Stadt Dortmund
Stadtplanungs- und
Bauordnungsamt

Bebauungsplan InW 240 - Kreuz-Grundschule -

Frühzeitige Beteiligung der Behörden und Träger öffentlicher Belange
nach § 4 Abs. 1 BauGB vom 19.12.24 bis zum 31.01.25

- Abwägung der Stellungnahmen -

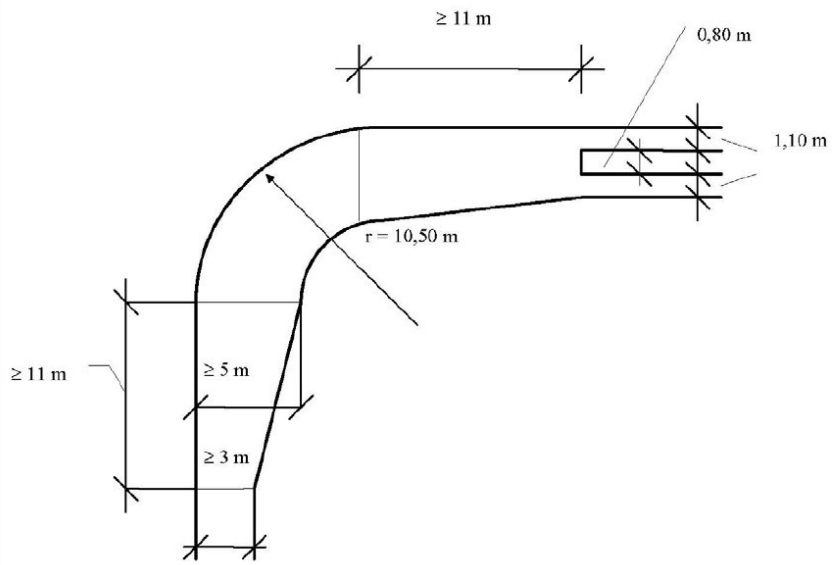
Stellungnahme	Erwiderung / Abwägungsempfehlung
Bei der Erschließung des Bebauungsgebietes ist zu berücksichtigen, dass Fahrzeuge der Feuerwehr und des Rettungsdienstes zur Durchführung von wirksamen Lösch- und Rettungsarbeiten die geplanten Objekte erreichen können. Bei der gesamten Maßnahme sind die Anforderungen der Musterrichtlinie über Flächen für die Feuerwehr (Fassung Februar 2007), zuletzt geändert durch Beschluss der Fachkommission Bauaufsicht vom Oktober 2009, zu beachten und umzusetzen. Die genannte Musterrichtlinie befindet sich im Anhang dieser Stellungnahme. Insbesondere sind die erforderlichen Anforderungen an Zufahrtsbreiten, Radien und Tragfähigkeit zu beachten (siehe auch nachfolgende Grafik):

Frühzeitige Beteiligung der Behörden und Träger öffentlicher Belange nach § 4 Abs. 1 BauGB - INTERNE	
Stellungnahme	Erwiderung / Abwägungsempfehlung
Feuerwehruzufahrten und Flächen für die Feuerwehr: Bei geplanten Gebäuden der Gebäudeklassen 1 bis 3 werden neben den erforderlichen Bewegungsflächen unter Umständen Feuerwehruzugänge erforderlich. Die Angaben über die Vollgeschosse/Gebäudehöhen eröffnen die Möglichkeit, dass Gebäude geplant werden, deren höchste Aufenthaltsräume anleiterbare Stellen erforderlich machen, welche höher als 8 Meter über Gelände-/Straßenniveau liegen. Für diese sind nach SchulbauR NRW bauliche Rettungswege erforderlich. Werden Gebäude der Gebäudeklassen 1 bis 3 geplant (keine Schulgebäude), (mit max. Höhe der anleiterbaren Stelle unter 8 Meter über Geländeniveau), ist die Erschließung so zu planen, dass diese fußläufig in einer Breite von 1,25 Metern geradlinig erreichbar sind. Unterhalb der anleiterbaren Stellen sind Aufstellflächen für tragbare Leitern zu planen. Die Gebäude dürfen nicht weiter als 50 Meter von einer für die Feuerwehr befahrbaren Fläche angeordnet werden. Befinden sich Gebäude oder Gebäudeteile weiter als 50 Meter von der öffentlichen Verkehrsfläche entfernt, sind Bewegungsflächen für die Fahrzeuge der Feuerwehr erforderlich, um wirksame Löscharbeiten zu ermöglichen. Die Mindestmaße für Bewegungsflächen betragen 7 Meter in der Breite und 12 Meter in der Länge. Um die geplanten Gebäude-, Gebäudeteile und evtl. Aufstellflächen / Bewegungsflächen erreichen zu können, werden unter Umständen Feuerwehruzufahrten erforderlich.	Die erforderlichen Zufahrten und Flächen für Feuerwehr sind im Rahmen der Machbarkeitsstudie behandelt worden. Die Zuwegung wird über die Parkplatzanlage der Johannes-Wulf-Förderschule auf den Schulhof der Kreuz-Grundschule erfolgen. Die Planungen des Neubaus Kreuz-Grundschule werden die gesetzlichen Vorgaben hinsichtlich feuerwehrrelevanter Belange erfüllen müssen. Hierzu erfolgt ein Nachweis im Baugenehmigungsverfahren.
